SERVICE INFO – INA 0123

Πιο αθόρυβος κινητήρας

Αντικαθιστώντας μια άκαμπτη τροχαλία ιμάντα με μια τροχαλία δυναμό με κασάνια

Εικόνα 1: Αντικαθιστώντας μια άκαμπτη τροχαλία ιμάντα με μια τροχαλία δυναμό με κασάνια

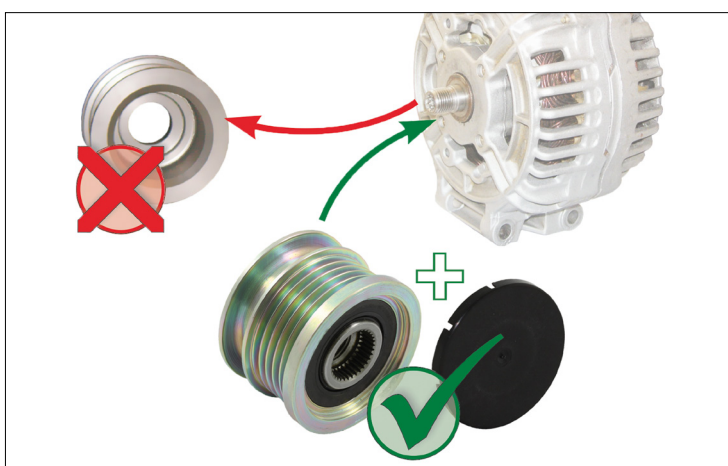
Στα οχήματα που αναφέρονται παραπάνω με άκαμπτη τροχαλία ιμάντα δυναμό μπορεί να δημιουργηθούν κραδασμοί και δυνατοί θόρυβοι από τον ιμάντα αξεσουάρ. Αυτοί οι κραδασμοί και οι θόρυβοι προκαλούνται από τις ανωμαλίες περιστροφής στον κινητήρα diesel, οι οποίες είναι μεγαλύτερες από αυτές στον βενζινοκινητήρα.

Η Schaeffler Automotive Aftermarket συνιστά στα οχήματα με άκαμπτη τροχαλία ιμάντα δυναμό να τοποθετείται εκ των υστέρων μια τροχαλία δυναμό με κασάνια.

Η τροχαλία δυναμό με κασάνια αποδεδειγμένα τον ιμάντα αξεσουάρ από τις ανωμαλίες περιστροφής του κινητήρα, διασφαλίζοντας την ομαλή και αθόρυβη λειτουργία του ιμάντα poly-V. Ως αποτέλεσμα, ο κινητήρας είναι πιο αθόρυβος και η οδήγηση πιο άνετη.
